電源開発株式会社  
大間原子力発電所

意見聴取会指摘事項について  
(地盤関係)

平成16年11月  
原子力発電安全審査課

図-1.1 地質鉛直断面図のシームの分布

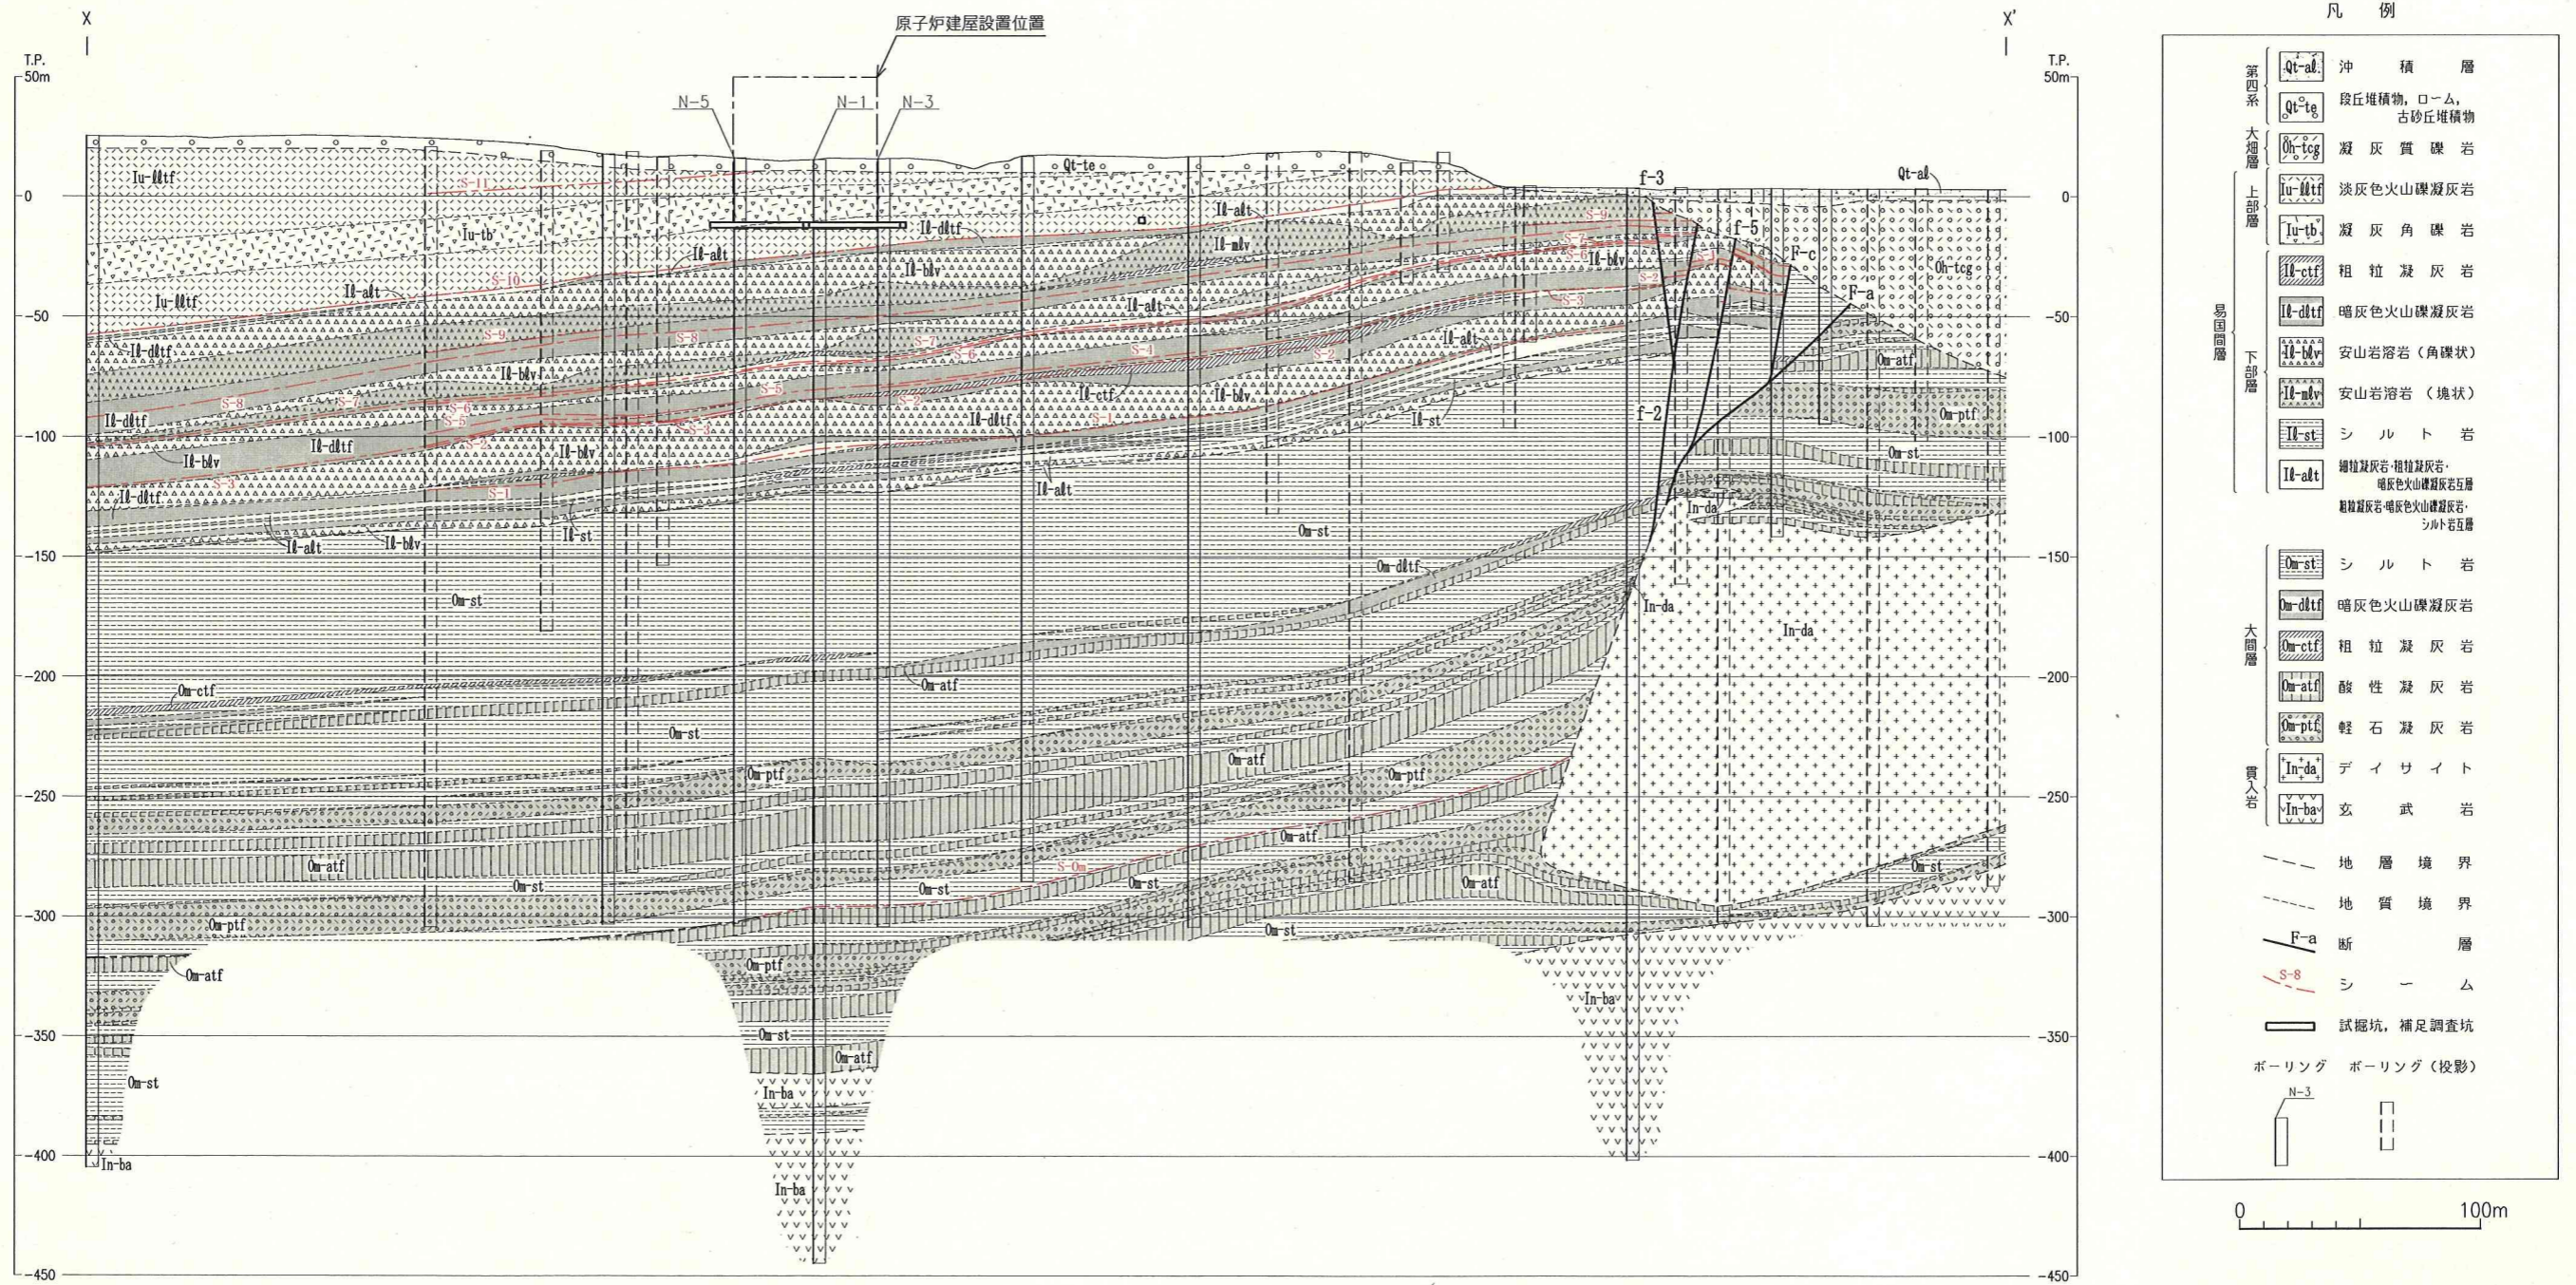
1) シームの分布範囲，厚さ，形状について説明すること。

易国間層中の細粒凝灰岩層には，いくつかの層準にシームが挟まれるが，連続性が認められるシームは，11枚(S-11～S-1)であり，大間層中の酸性凝灰岩中に挟まれる連続性の認められるシームは，1枚(S-0m)であるとしている。各シームの性状を表-1.1に，シームの地質鉛直断面図における分布を図-1.1に示す。
